Eingabe nach § 24 GO NRW Nr. 2025/3178

Verbesserung der Radverkehrsführung am Kreisverkehr Küppersteg sowie Entfernung der Beschilderung "Radfahrer frei" auf der Windthorststraße in Fahrtrichtung Opladen
- Eingabe nach § 24 GO NRW vom 08.01.2025

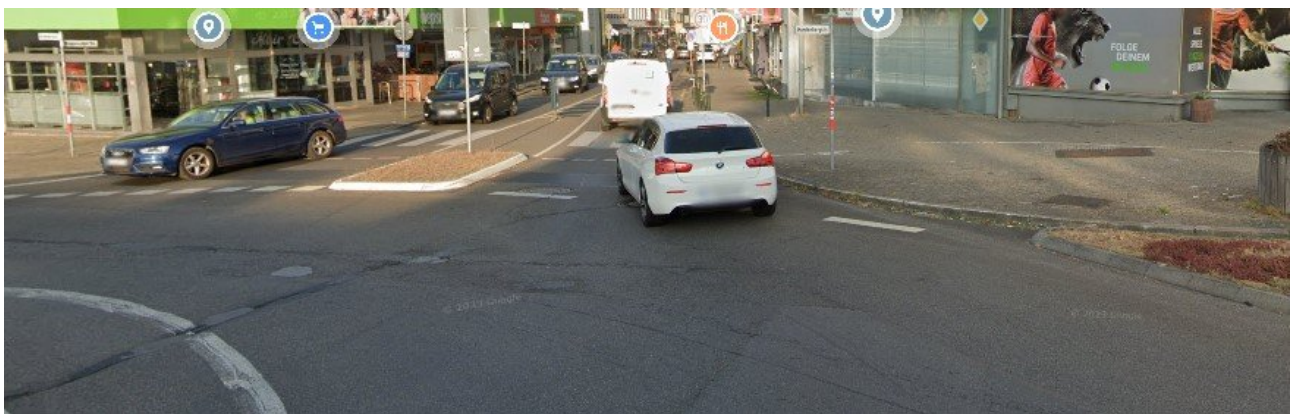
2. Hardenbergstraße. aus Fahrtrichtung Opladen kommend.

Der Radfahrer fährt von Opladen kommend auf der Straße.

Unmittelbar vor dem KVP wird er durch eine Radfuhr auf dem Gehweg geleitet, der in Richtung Küppersteger Str. führt.

Auch hier verschwindet der Radfahrer aus dem Sichtfeld der Autofahrer.

Der Radfahrer wird erst kurz vor dem Einbiegen in die Küppersteger Str. wahrgenommen.

Hier wird von dem Autofahrer eine erhöhte Aufmerksamkeit -Verkehr im KVP beobachten und anschließend den querenden Radfahrer- gefordert.

3. Küppersteger Str. aus FR Bürrig

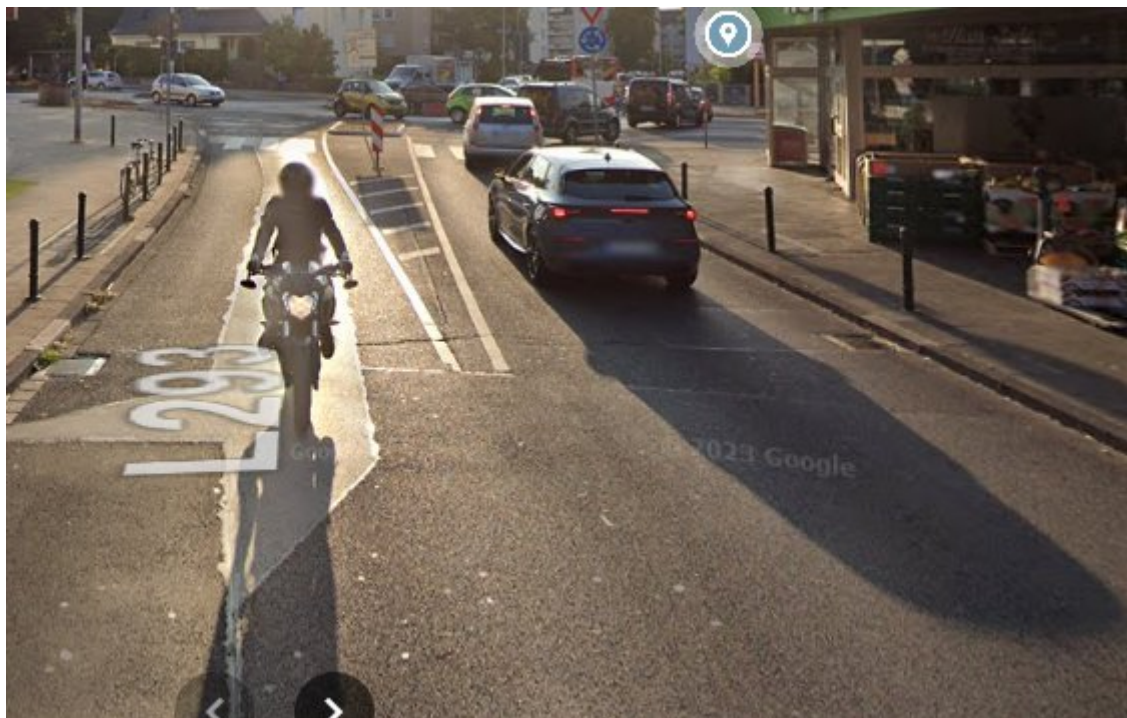
Auf der Küppersteger Str. fährt der Radfahrer aus Richtung Bürrig kommend ebenfalls auf der Straße. Hier wurde vor einigen Jahren die Geschwindigkeit werktags zwischen 7- 19 Uhr auf 30 km/h gesenkt. Hintergrund waren die dortigen starken Fußgängerquerrungen, was auch eine richtige Maßnahme war.

Hier müsste der Radfahrer, wie der Autoverkehr in den Kreisverkehr einfahren. Einige Radfahrer fahren jedoch auf den Gehweg und queren dann über den Fußgängerüberweg oder fahren in Fahrtrichtung Wiesdorf auf der Hardenbergstr. weiter.

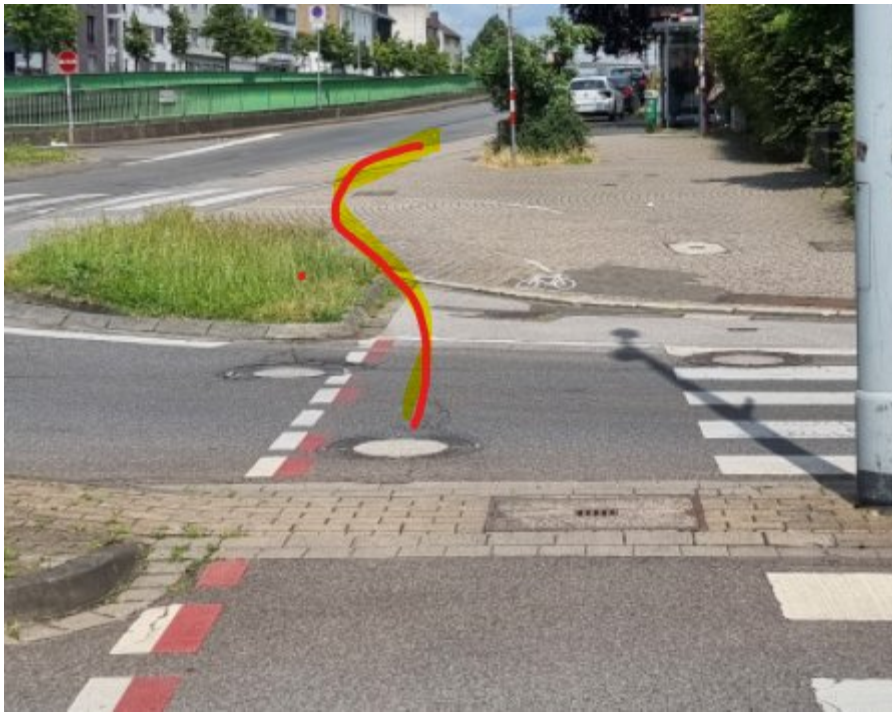
Sollten sie zu dem Ergebnis kommen, die bestehend Verkehrsführung nicht zu ändern, mache ich nachfolgende Vorschlag für die Radfahrer in FR Opladen.

Um den Radfahrer sicher in den fließenden Verkehr auf der Windhoststraße zu leiten müsste man wie im Bild skizziert, den Radfahrer vom Gehweg über die dortige Busspur (Busbucht auf die Fahrbahn) leiten.

Diese Busspur/-bucht ist so breit, dass ein sicheres Einfahren möglich ist.

Hierdurch können zahlreiche Behinderung bzw. Gefahrensituationen zwischen Radfahrer und Fußgänger an der Bushaltestelle vermieden werden.

2. Einfädelung des Radverkehrs über die Busspur nördlich des Kreisverkehrs in den fließenden Verkehr der Windthorststraße:

Hier verweise ich grundsätzlich auf die Ausführungen in meiner E-Mail vom 25.06.2024, in der ich bereits aufgezeigt habe, warum seitens des hiesigen Fachbereichs im derzeitigen Ausbauzustand des Kreisverkehrs noch keine Änderungen vorgesehen sind.

Zusätzlich möchte ich in diesem Zusammenhang auch noch eine weitere Gefahrenquelle hervorheben: Verkehrsteilnehmer aus Fahrtrichtung Opladen kommend, haben gegenüber der Bushaltestelle die Möglichkeit zu wenden. Bei diesem Wendemanöver ist davon auszugehen, dass die Aufmerksamkeit und Blickrichtung der PKW-Fahrer auf die Ausfahrt des Kreisverkehrs gerichtet ist. Es wird womöglich nicht damit gerechnet, dass im Bereich hinter dem Fußgängerüberweg Radfahrer auf die Straße geführt werden.

Da hier wie bereits ausgeführt derzeit keine Gefahrenlage vorliegt, sieht der hiesige Fachbereich davon ab, durch die durch Sie angeregte Änderung der Führung des Radverkehrs, eine potenziell gefährliche Verkehrssituation herzustellen. Die angesprochenen „Beinahunfälle“ können ohne konkreten Nachweis durch uns hier nicht berücksichtigt werden.
